## Filterkopf neu!

## Modifikation Heizungsfilter 2023-2024

## Magnetkerze neu!

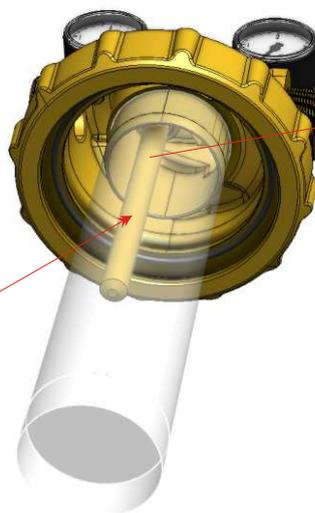
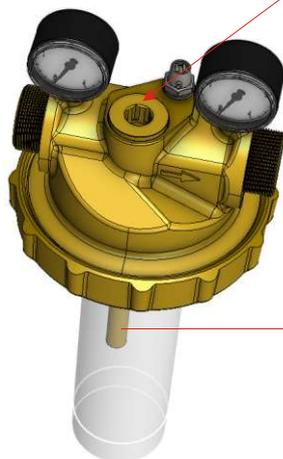
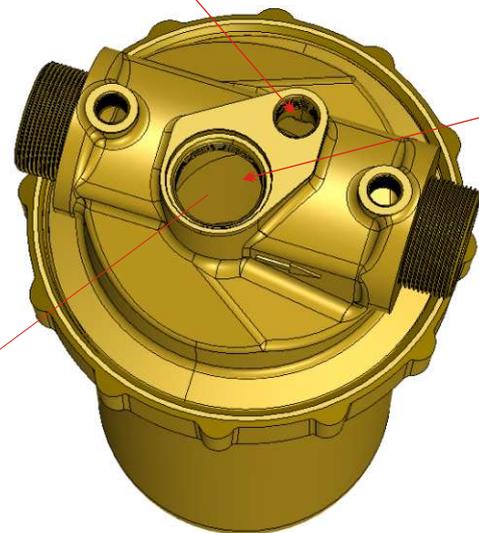
NEU: Entlüfteröffnung  
vergrößert auf G 1/4"

NEU: Öffnung G 3/4"  
+ Aufnahme Magnetstab VON OBEN  
+ und als Öffnung für die Rückspülung

**NEU**  
Magnetstab VON OBEN  
entnehmen & reinigen!

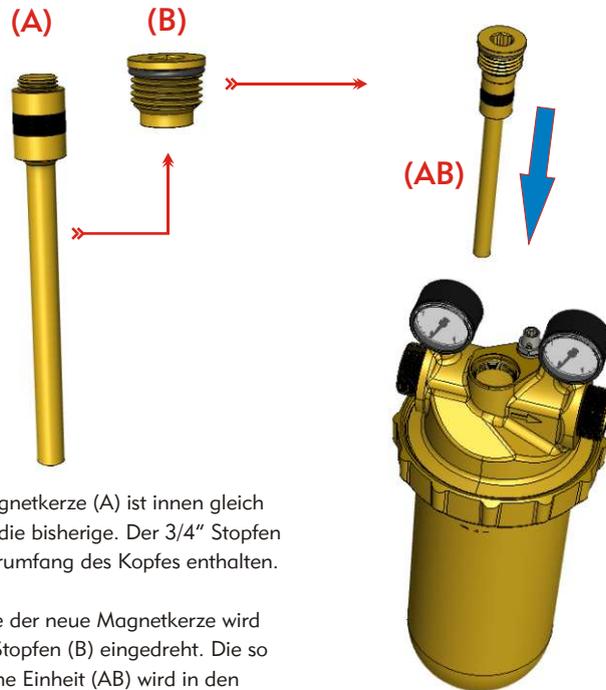
Die ursprüngliche Magnetkerze wurde auf den Boden der Filterkerze gestellt.

Die neue Magnetkerze (A) ist innen gleich aufgebaut wie die bisherige. Der 3/4" Stopfen (B) ist im Lieferumfang des Kopfes enthalten.

Zur Montage der neue Magnetkerze wird diese in den Stopfen (B) eingedreht. Die so entstandene Einheit (AB) wird in den Filterkopf eingesetzt.

### Besonderheit der Magnetkerze 2024

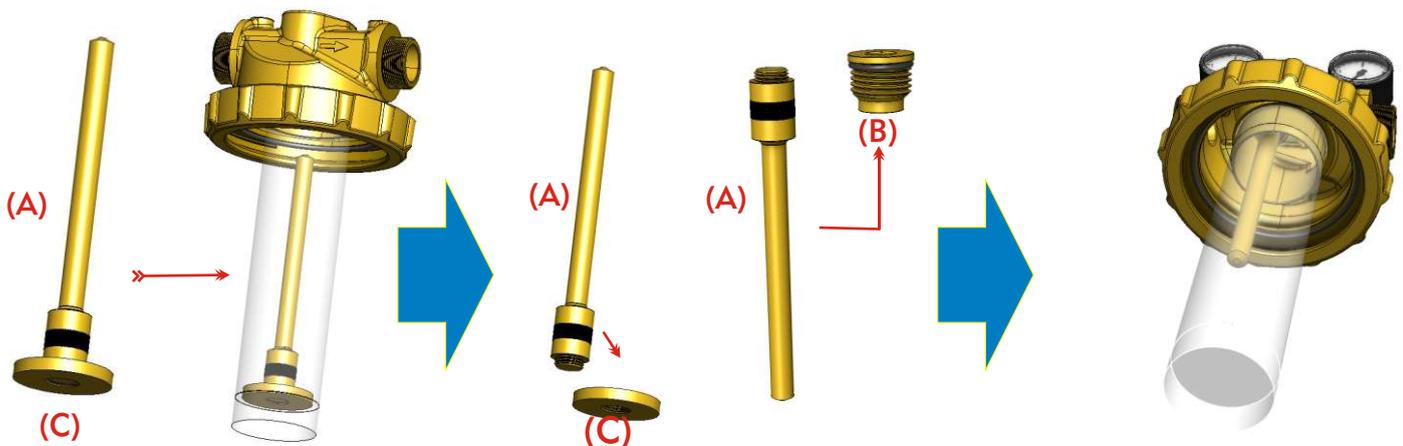
Wir liefern bis auf weiteres die Magnetkerzen so aus, dass Sie diese auf zweifache Weise montieren können:

- wie bisher = Magnet am Boden des Siebes abgestellt oder
- NEU = Magnet wird von oben am Filterkopf montiert

Die bisherige Version der Magnetkerze wurde auf den Boden des Filtersiebes gestellt. Das behalten wir für die Übergangszeit bei. Die aktuelle Magnetkerze (A) wird in einer Scheibe (C) montiert geliefert. Somit entspricht diese von Aufbau, Platzierung, Wirkung & Wartung der ursprünglichen. Magnet-Kerze.

Wenn Sie einen "neuen" Filterkopf haben und den Magneten von oben in den Filter montieren wollen, dann:

1. Schrauben Sie die Magnetkerze (A) von der Scheibe (C). Die Magnetkerze (A) schrauben Sie in den 3/4" Stopfen (B). Diese Einheit (AB) schrauben Sie in den Filterkopf.
